Oberschleißheim

Bahnhofsumfeld

freiraumplanerischer Realisierungswettbewerb

PREISGERICHTSSITZUNG

1009 1. Preis

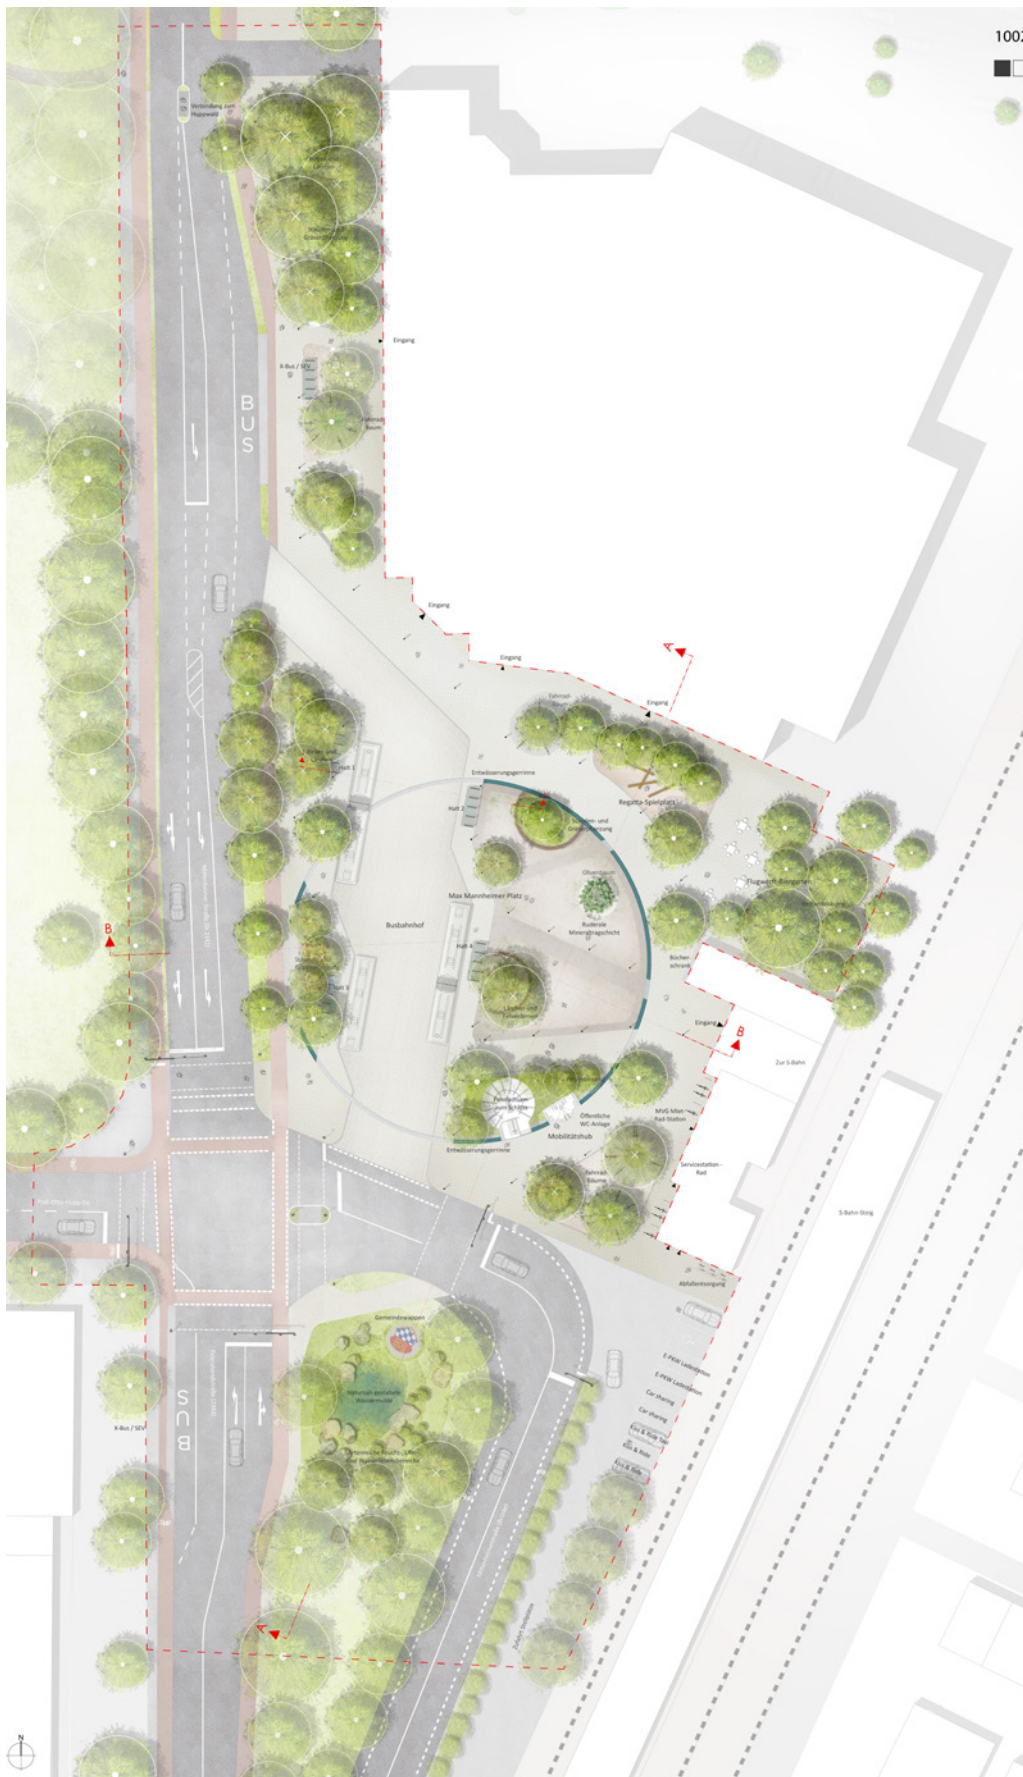
Die Leitidee Bestandsstraßenbäume in Platzbäume zu transformieren ist zwar nicht durchgängig gelungen, dennoch entsteht ein schlüssiges Grüngerüst. Das zweite Anliegen, über Blüteninseln Max Mannheimes Kunstwerke lebendig werden zu lassen ist in der Umsetzung ein schwer einzuhaltendes Versprechen, gleichwohl eine schöne Idee. Einfacher verständlich werden die Farbkreise am Brunnen. Wichtig wäre darüber hinaus, der Person Max Mannheimers – auch im Hinblick auf künftige Generationen nicht nur als Künstler, sondern auch auf Grund seiner Lebensgeschichte und seiner Fähigkeit zu verzeihen und zu verbinden – gerecht zu werden.

Die große Qualität der Arbeit liegt in dem befreienden Ansatz, die Buslinien räumlich vom Bahnhofsvorplatz zu trennen. Zwar entsteht dadurch die maximale Distanz zum Bahnhof, aber so lässt sich ein verkehrsberuhigter Platz mit der gewünschten Aufenthaltsqualität generieren.

Der breite Baumgürtel mit den bienenfreundlichen Blüteninseln gibt dem Bahnhofsvorplatz einen starken Rahmen und zoniert die verschiedenen Aufenthaltsbereiche mit genügend breiten, klimawirksamen Grünflächen. Zum Thema Verschattung und Vermeidung von sommerlicher Überhitzung bietet die Arbeit einen guten Beitrag. Das Konzept für Versickerung und Retention müsste verdeutlicht werden.

Durch seine neue Position erhält der Hirtenbrunnen mit seinen umgebenden Fontänen einen angemessenen Auftritt. Die entstehenden Rückzugsbereiche bieten eine Vielfalt an Aufenthaltsqualität. Die Verschiebung des Biergartens in den Platzraum hinein wird zur erhöhten Akzeptanz und Belebung des Platzes beitragen.

Die Platzgestaltung ist insgesamt angenehm schlicht und unaufgeregt und eröffnet viele Nutzungsmöglichkeiten. Die Gestaltung der südlich gelegenen Grünfläche wird begrüßt.

Lage und Länge der Bushaltepunkte ist sehr übersichtlich, gut auffindbar und ermöglicht die unabhängige An- und Abfahrt. Für die südliche Ein- und Ausfahrt ist eine eigene Lichtsignalphase erforderlich. Der Knotenpunkt im Norden ist zu groß dimensioniert. Eine Trennung von Bus und PKW wäre vorstellbar. Der Halt der Expressbusse auf der Staatsstraße wird kritisch gesehen.

Der dargestellte Radschutzstreifen entlang der Staatsstraße könnte in den Busparkplatz verlegt werden. Im Bereich der westlichen Expressbushaltestelle kann der Radweg nicht -wie dargestellt – durchgeführt werden. Die kompakte Anordnung der Fahrradstellplätze rechts und links vom Bahnhof ist schlüssig und übersichtlich.

Die Kreuzungsbereiche können von Fußgängern sicher gequert werden. Die Kiss+Ride Stellplätze sind relativ weit vom Bahnhof entfernt und nur aus einer Richtung anfahrbar.

Die ausschließliche Nutzung des Platzes für Fußgänger ist eine der großen Qualitäten dieser Arbeit.

Die Einheitlichkeit des Stadtbodens mit einer hochwertigen Materialität wird ausdrücklich begrüßt. Der Belag der Verkehrsflächen für die Busse sollte farblich abgesetzt werden.

Dank der klaren Zuordnung der Bushaltestellen zum Straßenraum hin, verspricht die Arbeit die Entwicklung eines qualitativ hochwertigen und gut durchgrüneten Bahnhofsvorplatzes mit hoher Aufenthaltsqualität.

- Ergänzend gibt das Preisgericht den Entwurfsverfassenden folgende Hinweise für die weitere Bearbeitung:
- die Optimierung der An- und Abfahrbarkeit der Busse
- Größe und Lage der nördliche Anbindung zwischen Staatsstraße und gemeindlicher Mittenheimer Straße prüfen
- die Radwegeführung, insbesondere im Konflikt zur Expressbushaltestelle und die Anbindung an die Brückenrampe (Mittenheimer Str. Brücke) verbessern
- die Anfahrbarkeit der Kiss+Ride-Stellplätze aus allen Richtungen sicherzustellen
- Nachweis Standort Müllsammelstelle
- entfernte Lage der MVG-Miet-Rad-Station sowie deren technisch nicht umsetzbaren Überdachung verbessern
- Konzept zur Retention sollte weiter ausgearbeitet werden
- prüfen, ob Expressbus in die Busspur integriert werden kann
